訂正のお願い

2011.4 株式会社自研センター

*No.J-558 レクサス HS250h 2009年10月（10系）を下記の通り訂正いたします。

P.49 B240片側ロッカリインホースサブAssyアウタ取替(センタピラー関係あり)

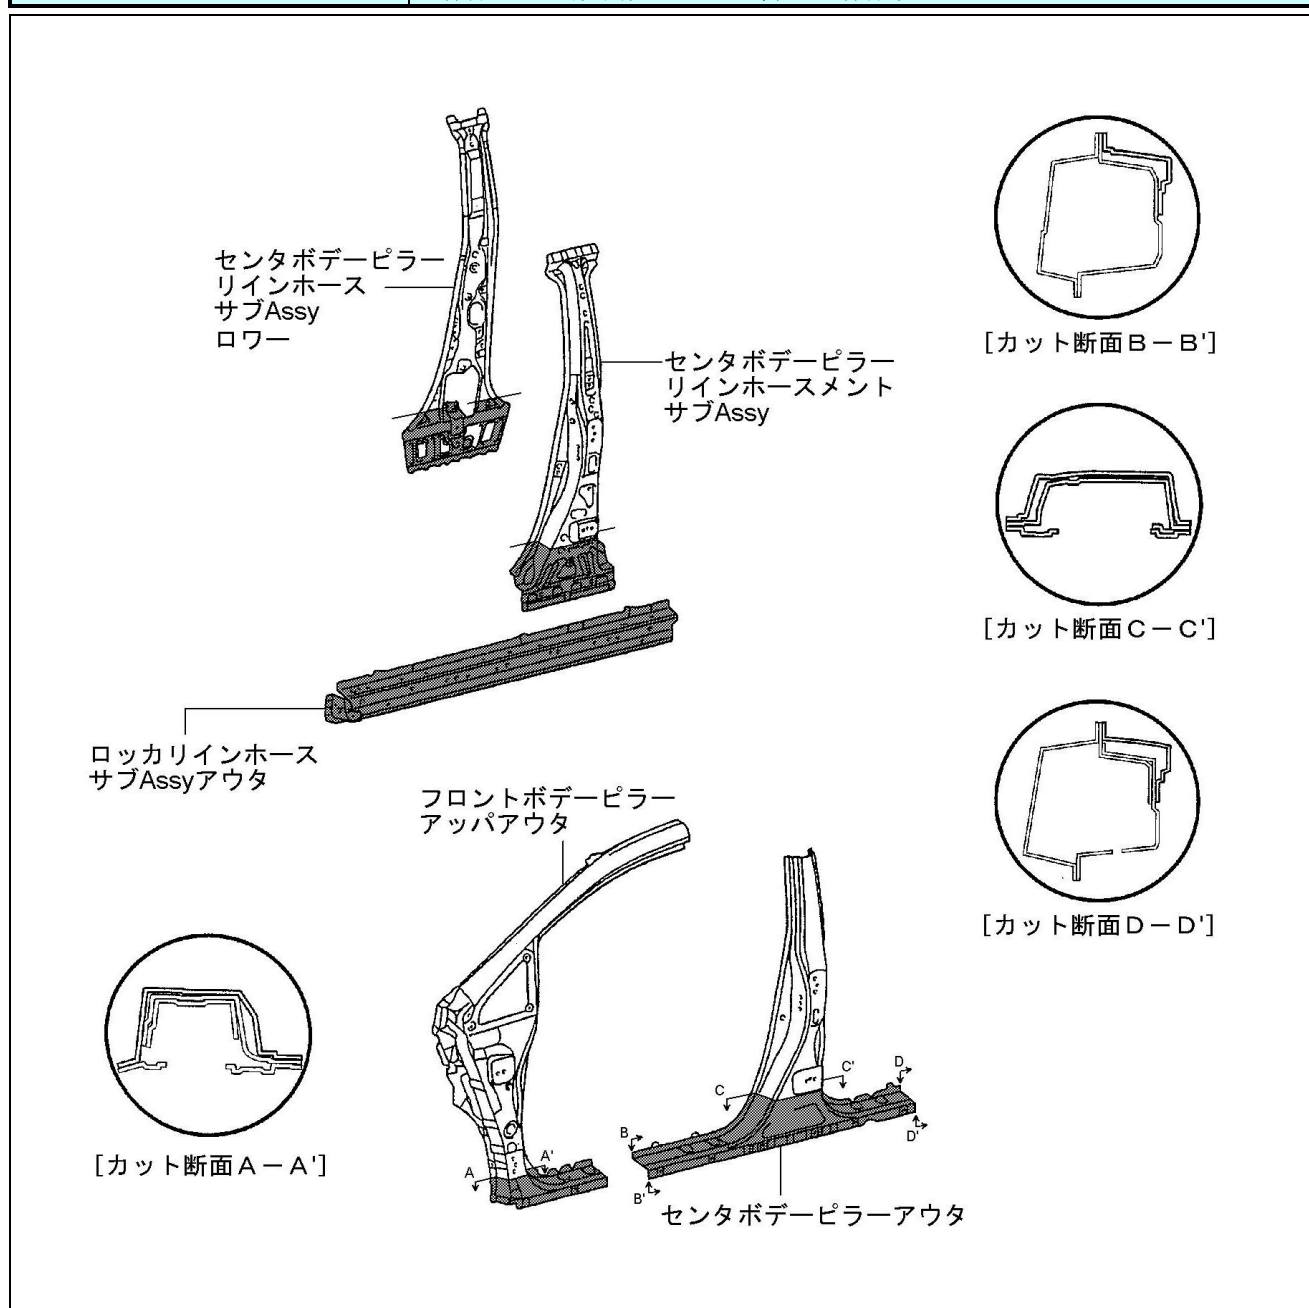
作業項目追加のため、差し込み願います。

作業項目追加のため、差し込み願います。

B240	片側ロッカリインホースサブAssyアウタ取替(センタピラー関係あり)	片側
8. 90	ロッカピル前後端部およびセンタピラー下部でのカット作業	
	取外し状態	
	・ホデーロッカピル ネルモールディング Assy ・フロントトリア ・リヤトリア	・フロントシート ・リヤシート
	(含) 作業および部品の脱着または取替	
	・センタホデーピラーインホースメントサブ Assy 下部カット ・センタホデーピラーインホースサブ Assyロワー 下部カット	・フロントホデーピラーアッパアウタ下部カット ・必要範囲のトリム類 ・付属品
[除] 作業および部品の脱着または取替		
「備考」		
※ロッカリインホースサブ Assyアウタの取替作業にはフロントホデーピラーアッパアウタの下部カット作業が必要。指数はこれを含んで作成。

B250	片側センタピラー、片側ロッカリインホースサブAssyアウタ取替	片側
12. 80	センタピラー上部およびロッカネル前後端部でのカット作業	
	取外し状態	
	・ボデーロッカネルモルディング Assy ・フロントドア ・リヤドア	・フロントシート ・リヤシート ・ルーフヘットライニング Assy
	(含) 作業および部品の脱着または取替	
	・センタボデーピラーラインホースメントサブ Assy ・センタボデーピラーラインホースサブ Assyロー ・フロントボデーピラーアッパアウタ下部カット	・ルーフサイドアウタアッパ No.1レール一部カット ・必要範囲のトリム類 ・付属品
[除] 作業および部品の脱着または取替		
「備考」 ※ロッカリインホースサブ Assyアウタの取替作業にはフロントボデーピラーアッパアウタの下部カット作業が必要。指数はこれを含んで作成。 ※ルーフサイドアウタアッパ No.1レール部は再使用する。

P.46 B190片側フロントピラー、片側フロントボデーピラーラインホースメントサブAssyアップ取替
イラスト欄に誤りが有ったため、差し替え願います。

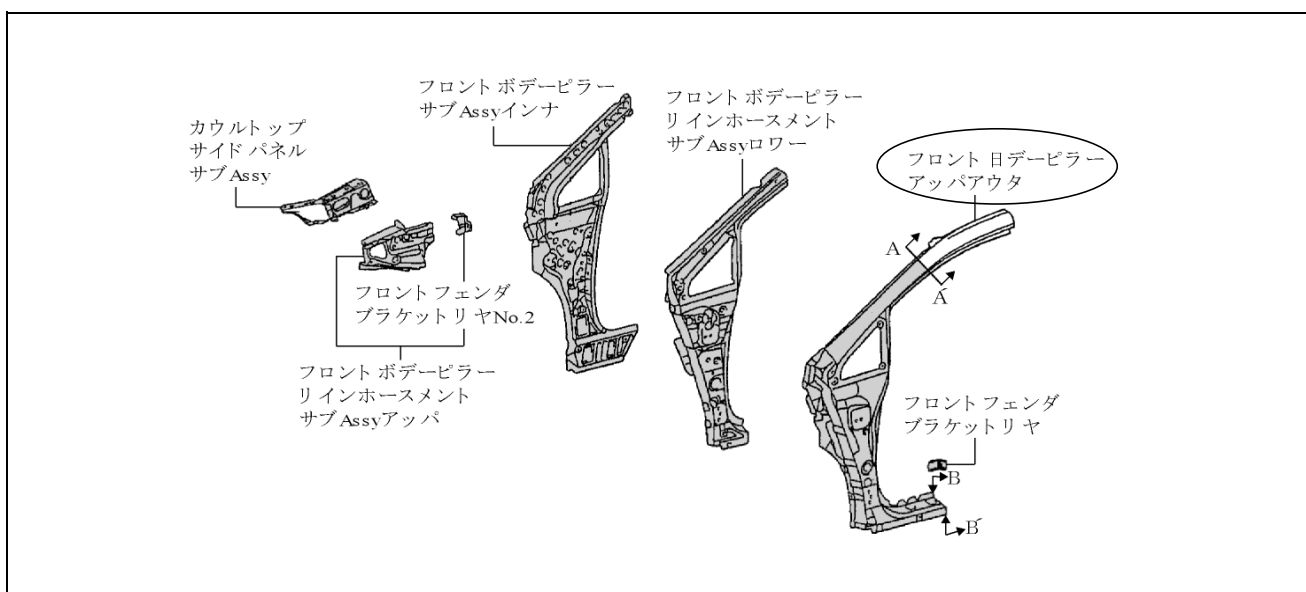
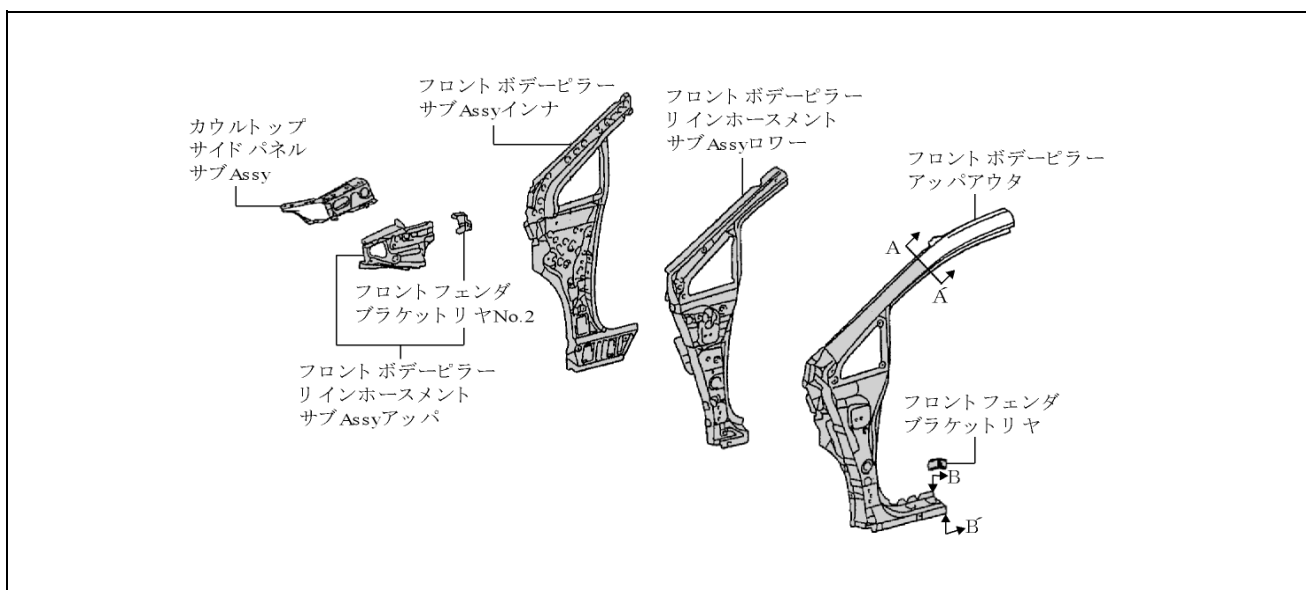
○：誤り箇所

P.89 フロントボデー

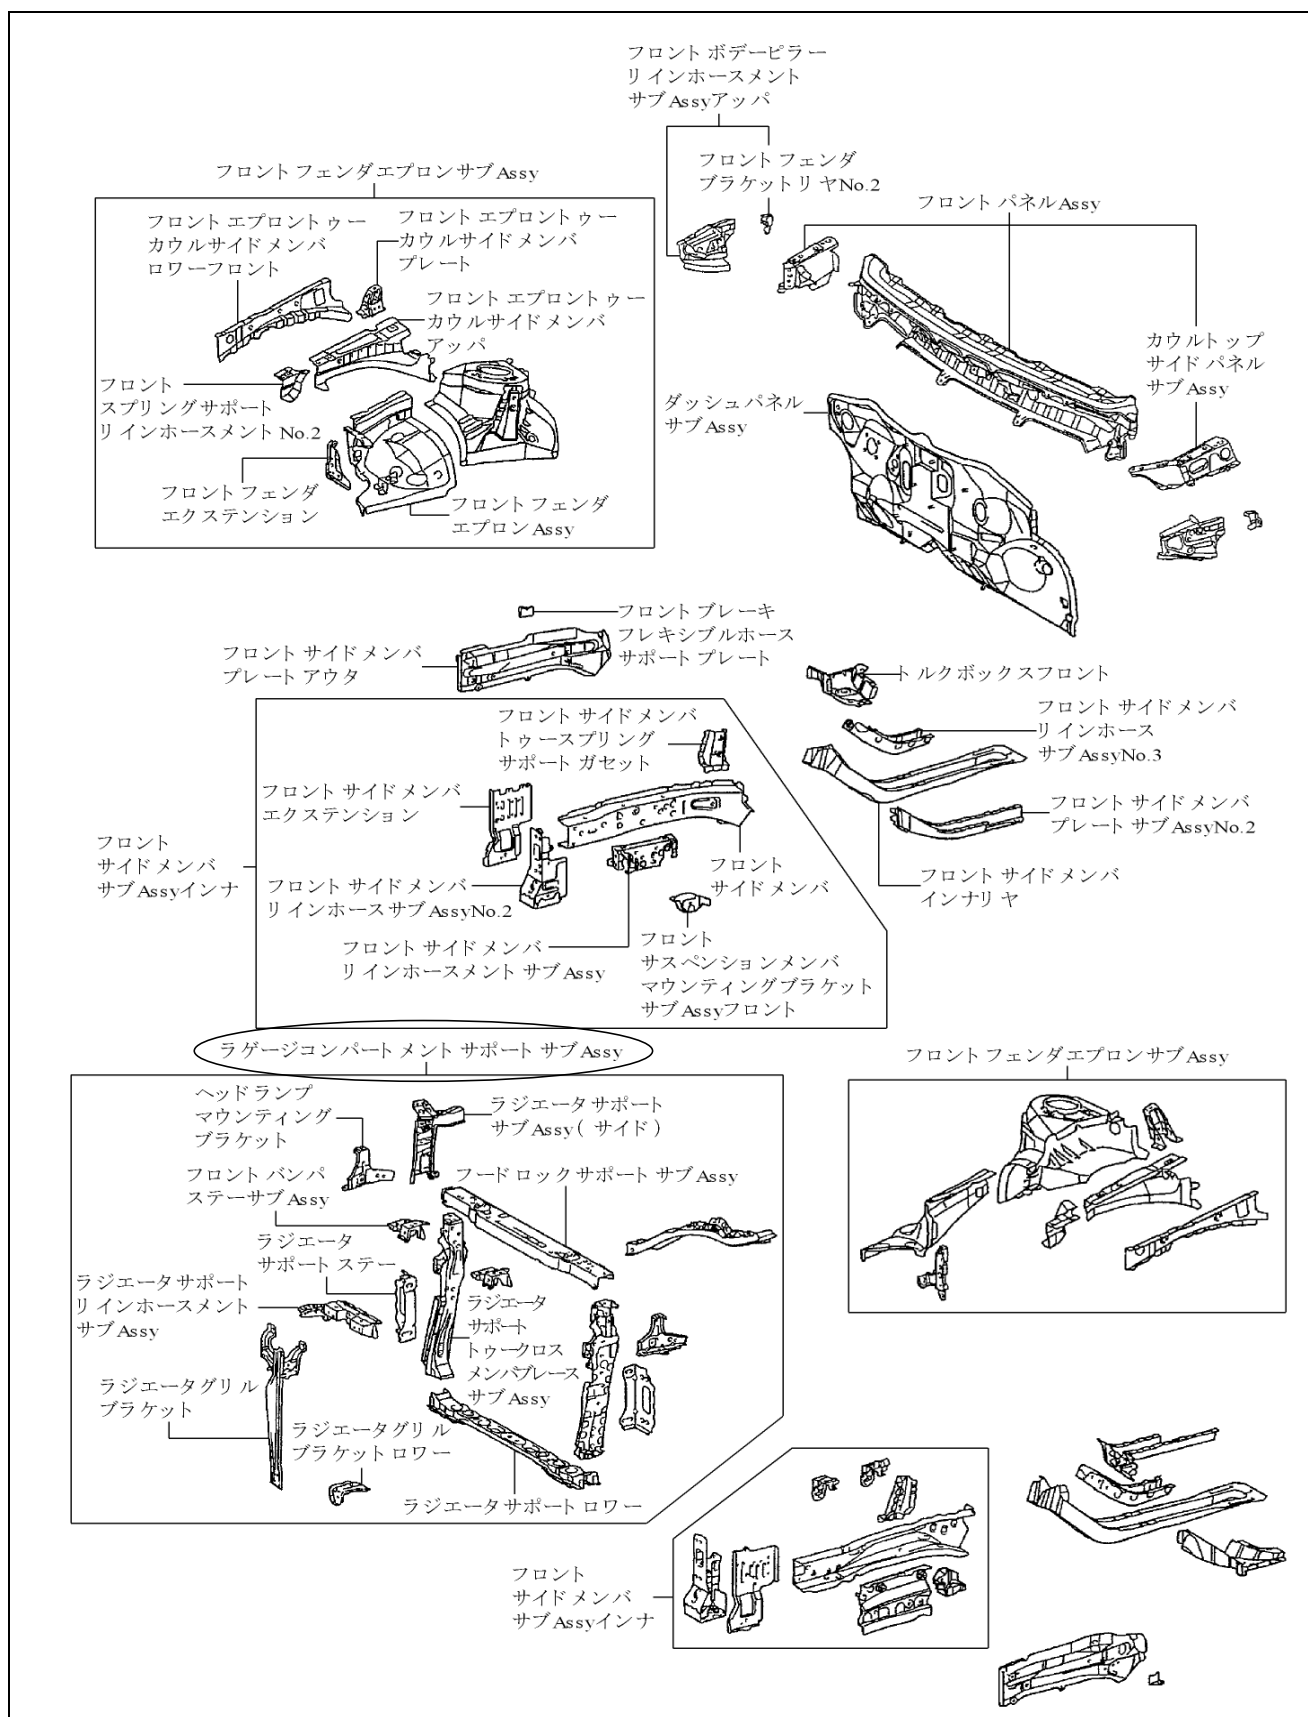
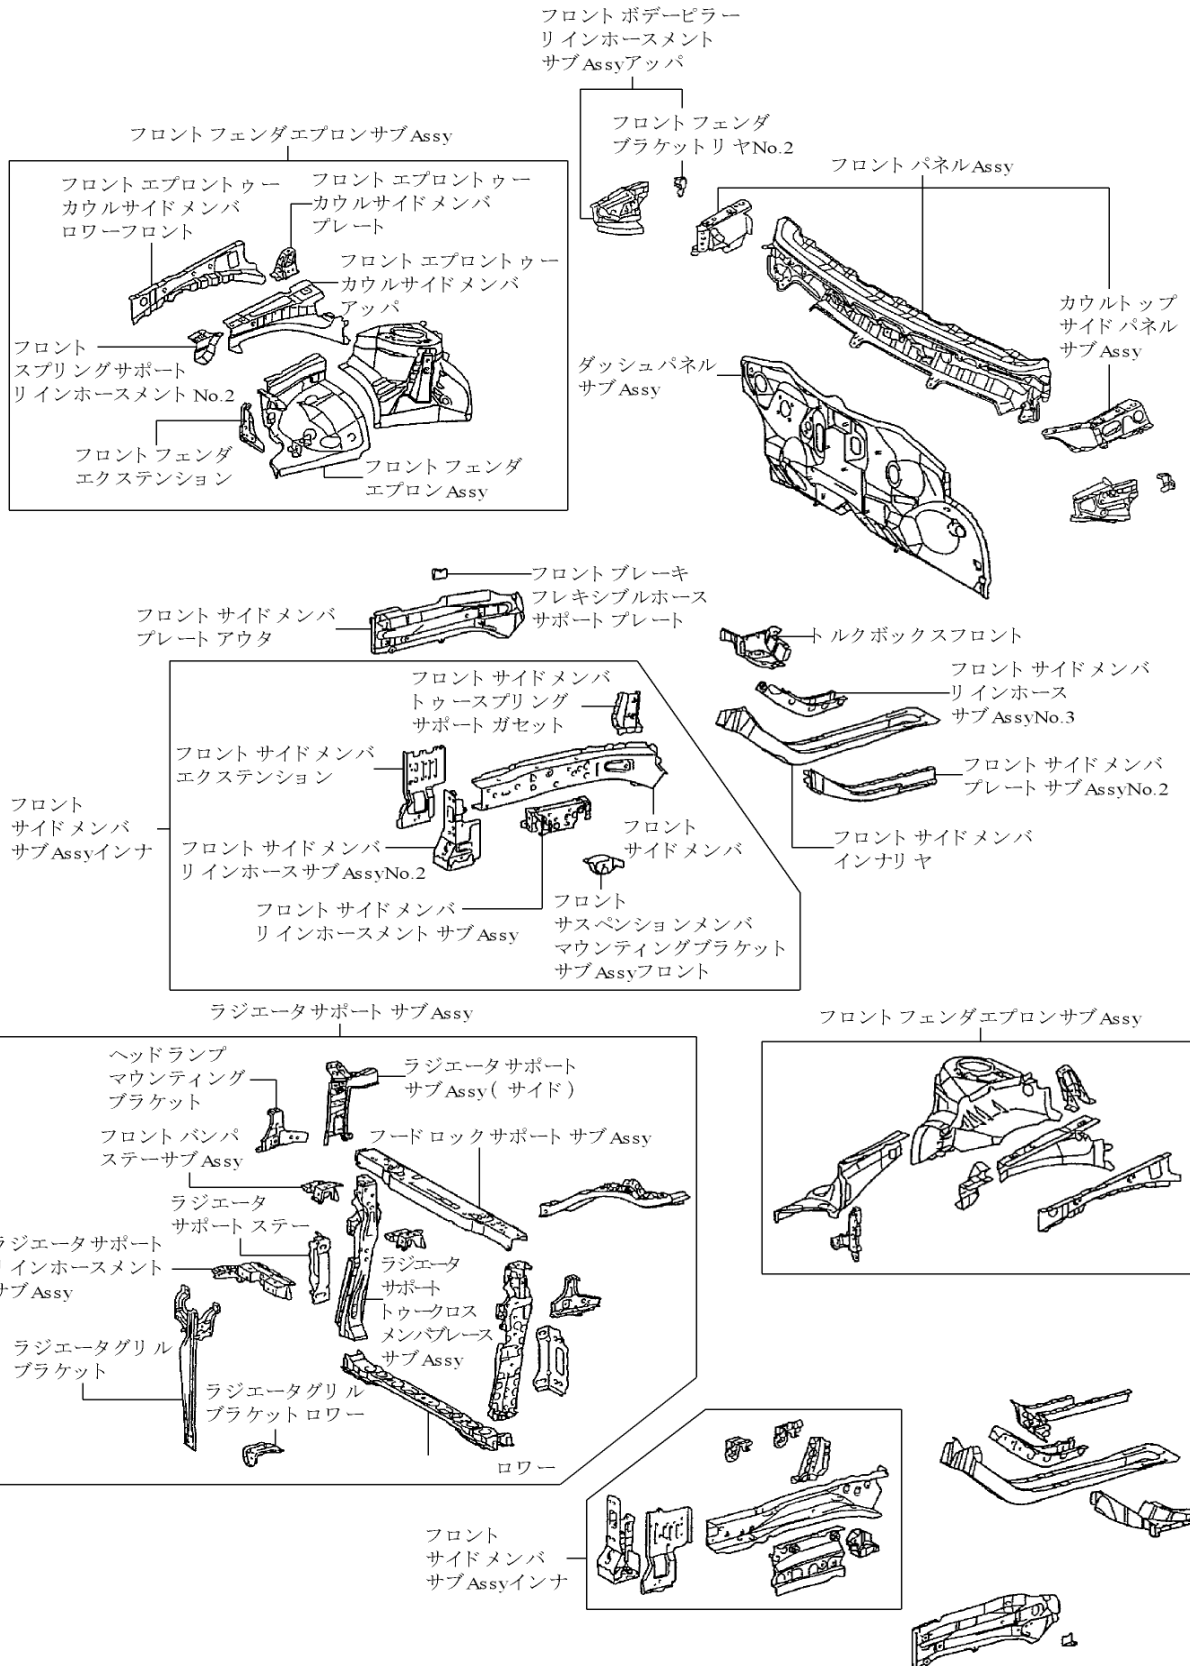
イラスト欄に誤りが有ったため、差し替え願います。
